### ***Reactienota***

### ***Voorontwerp Provinciaal Inpassingsplan (PIP) de Weerribben, deelgebied Noordmanen***

Status:            Ontwerp

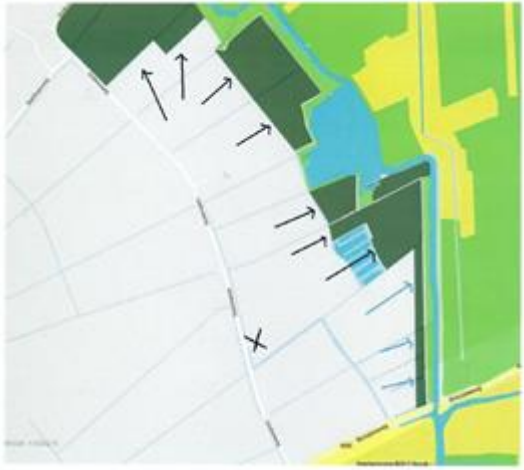
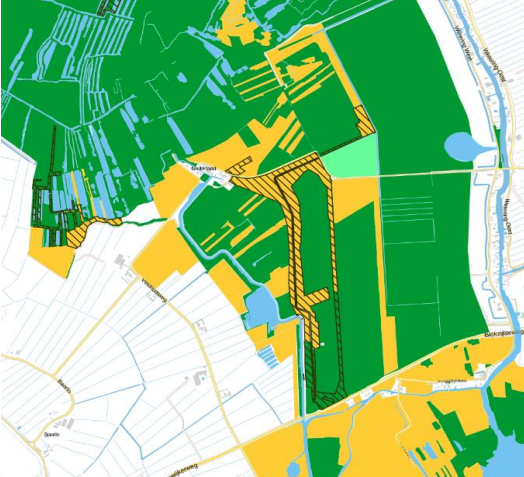
4.1	<p>Uw inspraakreactie gaat over de afgravingen/ontbossingen in de omgeving van 'kooi van Pen'.</p> <p>U geeft aan graag meer argumentatie te ontvangen waarom gekozen is voor dit deel van de ribben (incl. een meer gedetailleerde kaart)</p> <p>Bijvoorbeeld is uit de kaart niet op te maken of en eventueel hoe het Kooibomenpad komt te liggen na de werkzaamheden.</p>  <p><small>Figuur 58 Het graven van petgaten in de kooi van Pen (lichtblauw) (Staatsbosbeheer, 2017)</small></p>	<p><i>In het plan-MER dat bij het voorontwerp PIP ter inzage is gelegd, kunt u lezen hoe tot de locatiekeuze is gekomen. De locatie Kooi van Pen is op basis van de volgende criteria gekozen:</i></p> <ul style="list-style-type: none"> <li>- <i>Dit gebied wordt gekenmerkt door plaatselijk reeds aanwezige goed ontwikkelde habitattypen en daarmee de kansen voor uitbreiding van doelen.</i></li> <li>- <i>De aanwezigheid van het te ontwikkelen habitatype trilveen waar vanuit de soorten zich makkelijker kunnen verspreiden en ontwikkelen.</i></li> <li>- <i>Het feit dat dit gebied een sterke wegzijging kent, dit heeft een positieve invloed op het ontstaan van trilveenvegetaties.</i></li> <li>- <i>Het past in de visie op het landschap, variatie tussen open en gesloten landschap. Tevens was het gebeid rond de oude eendenkooi tot 50 jaar geleden nog open, door dit deels terug te brengen herstellen we ook deels een cultuurhistorisch landschap</i></li> <li>- <i>De ligging van het gebied t.o.v. de ontsluitingswegen en een depot wat we in deze fase nog kunnen gebruiken.</i></li> </ul> <p><i>Maatregel is effectief: einde van de verlandingsstadium, maatregel is vergunbaar, er liggen depots nabij voor op- en overslag, goede ontsluiting op wegen en vaarwegen. Overeenkomst met pachters gesloten .</i></p> <p><i>Bij het plan-/project-MER dat bij het ontwerp PIP en de ontwerp Ontgrondingenvergunning is gevoegd is een nadere detaillering van de locatie keuze opgenomen.</i></p> <p><i>Het Kooibomenpad blijft liggen waar het nu ligt. Rond het Kooibomenpad willen we het "bos karakter" behouden. We gaan hier wel aan het werk en zullen de volgende werkzaamheden uitvoeren:</i></p> <ul style="list-style-type: none"> <li>- <i>De zaaddragende bomen zullen worden verwijderd (Wilg, Berk, Els enz.). Dit doen we omdat we willen voorkomen dat ze zich uitzaaien in de aanliggende riet percelen. Door de zaadbomen op de</i></li> </ul>	Nee

Nr.	Inspraakreactie 4	Reactie	Aanpassing nodig
		<p><i>heersende windrichting te verwijderen voorkomen we opslag en daarmee extra beheer.</i></p> <ul style="list-style-type: none"> <li>- <i>Inplanten van nieuwe bomen. We denk hierbij aan bomen als Eik, populier en andere soorten die zich niet kunnen verspreiden in het aanliggende natte terrein.</i></li> <li>- <i>Ook zullen de zware bomen, die aan het einde van hun levensduur zitten, i.v.m. de veiligheid verwijderd worden. Op dit moment zien we dat met een beetje storm de een naar de andere tak uitbreken en moeten we elke keer ingrijpen op het fietspad begaanbaar en veilig te houden.</i></li> </ul>	
	<b>Conclusie</b>	De inspraakreactie leidt niet tot aanpassing van het PIP
